Referencia: Licitación N°2/2015
- POMLP - FACULTAD DE
VETERINARIA RUTA 8 Y 102 –
MOVIMIENTO DE SUELOS,
VIALIDADES E INFRAESTRUCTURA
– 1er LOTE DE OBRAS.

RESPUESTAS A CONSULTAS REALIZADAS ENTRE LOS DÍAS 4 DE MAYO Y 15 DE MAYO DE 2015

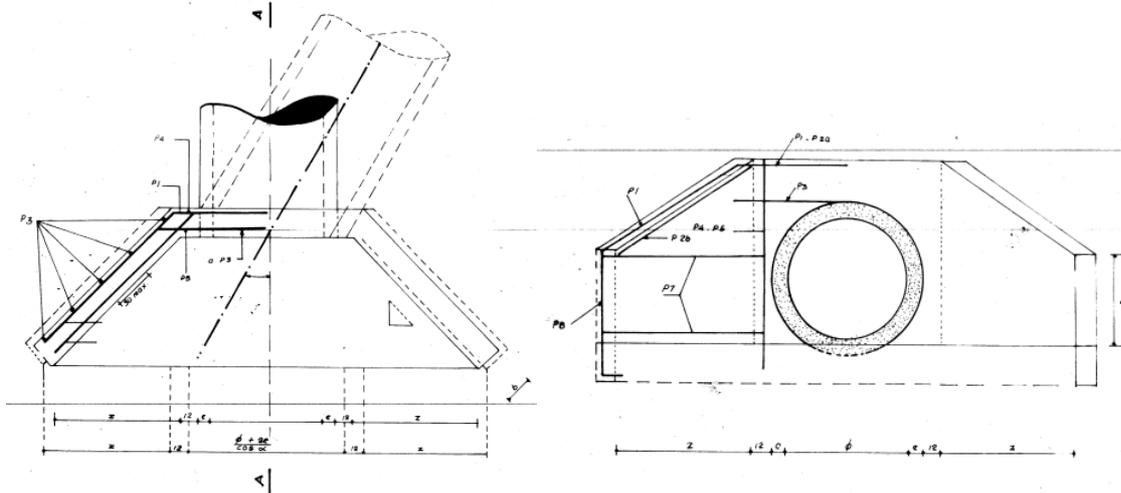
54. Consulta: En los recaudos hay detalles de los cabezales de alcantarilla, pero no de la alcantarilla Z1200 en sí. Podrían facilitarnos esa información? O debemos adquirir la lámina N°251?

La lámina N°251 está disponible en el MTOP. Se adjuntan imágenes con las dimensiones para este tipo de alcantarillas. Es responsabilidad del Contratista adquirir la lámina completa.

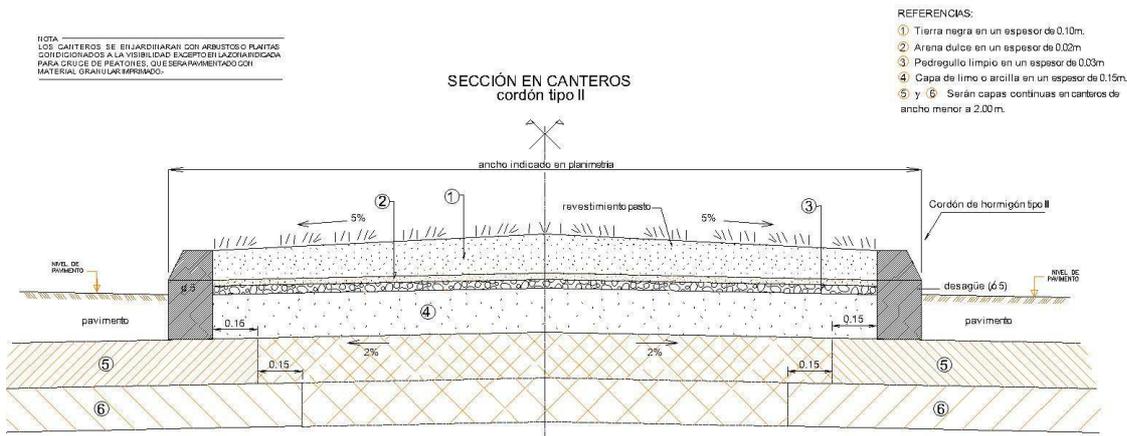
55. Consulta: Es necesario adquirir la lámina tipo N°270 de la DNV o pueden darnos ustedes información respecto al relleno de canteros?

La lámina N°270 está disponible en el MTOP. Se adjunta imagen recorte de la lámina. Es responsabilidad del Contratista adquirir la lámina completa.
